改善箇所説明図

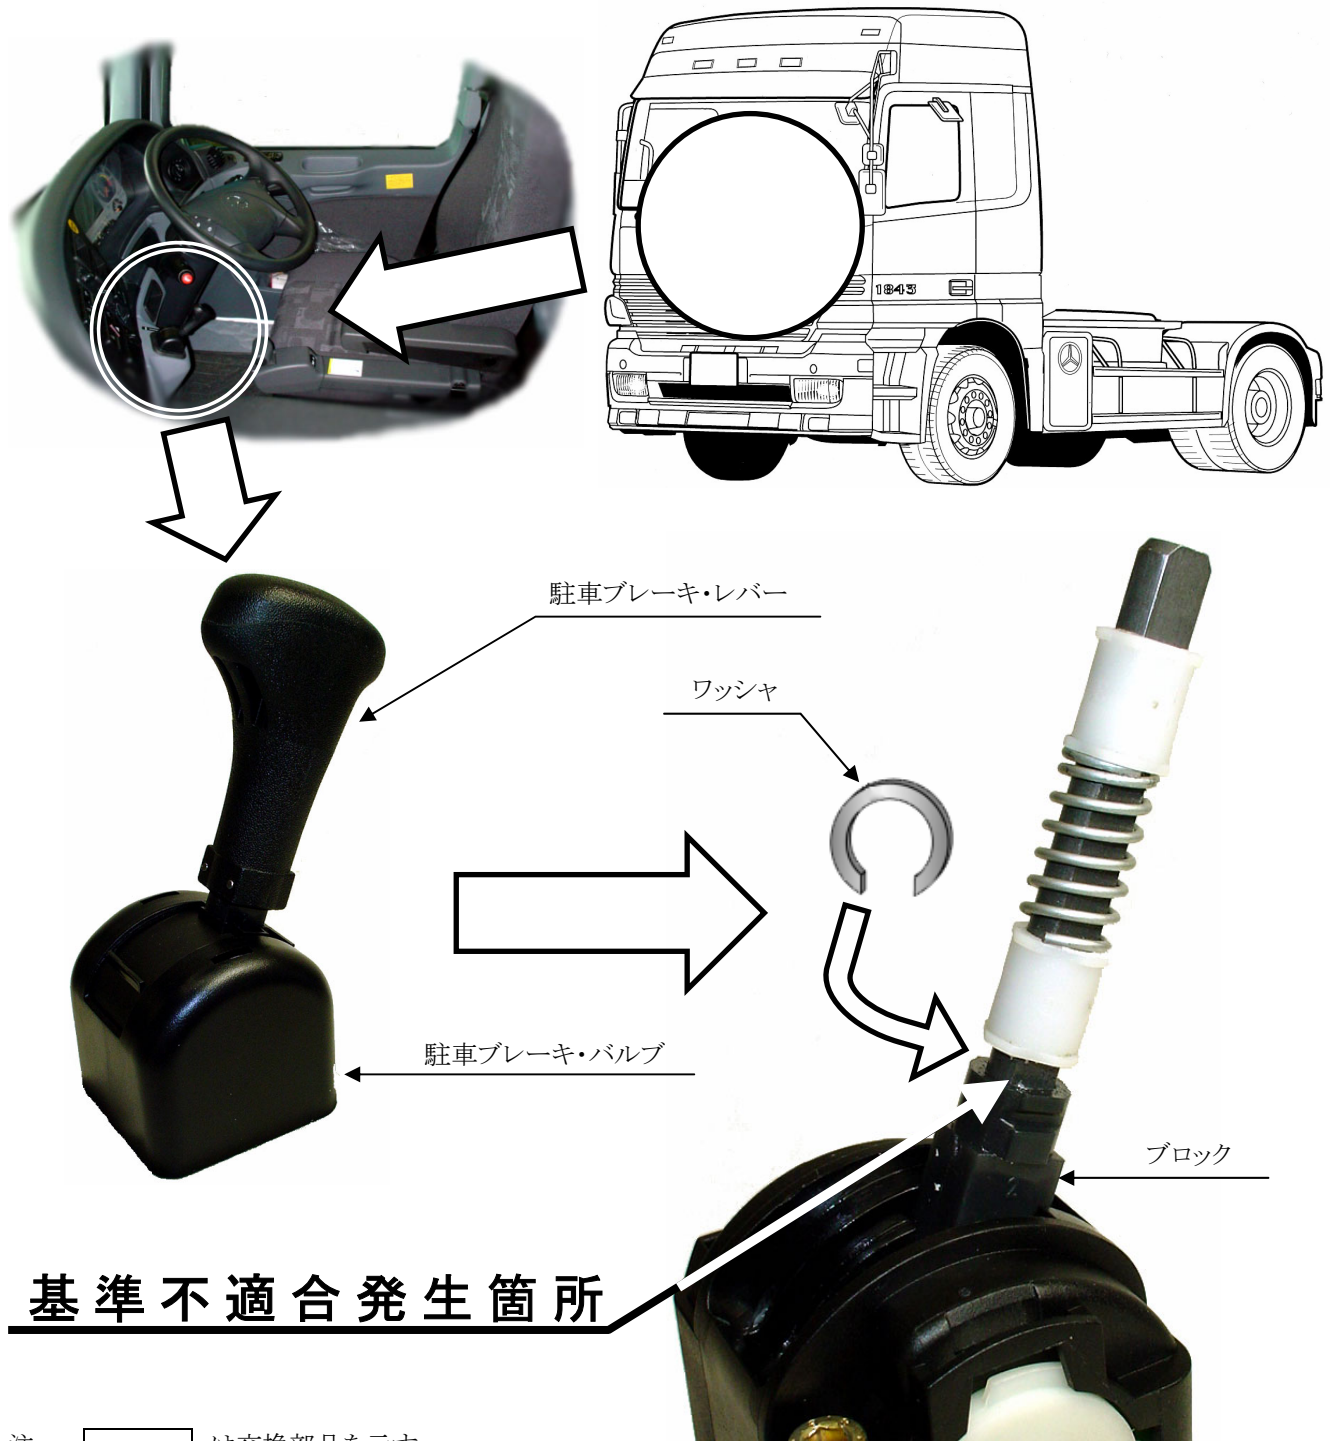
基準不適合発生箇所

駐車ブレーキ・レバーを組み付ける際に、レバー内部にワッシャを忘れて組み付けたものがあるため、当該レバーをロックさせるためのブロックを押し付ける力が弱いものがある。そのため、駐車ブレーキ・レバーを作動させた際に、レバーのロックが十分にかからないものがあり、最悪の場合、運転席ドアの開閉などの衝撃により、駐車ブレーキが解除されるおそれがある

全車両、当該レバーを点検し、ワッシャが取り付けられていないものは追加する。

識別： 駐車ブレーキ・バルブ右側面下部に黄色ペイントを塗布する。
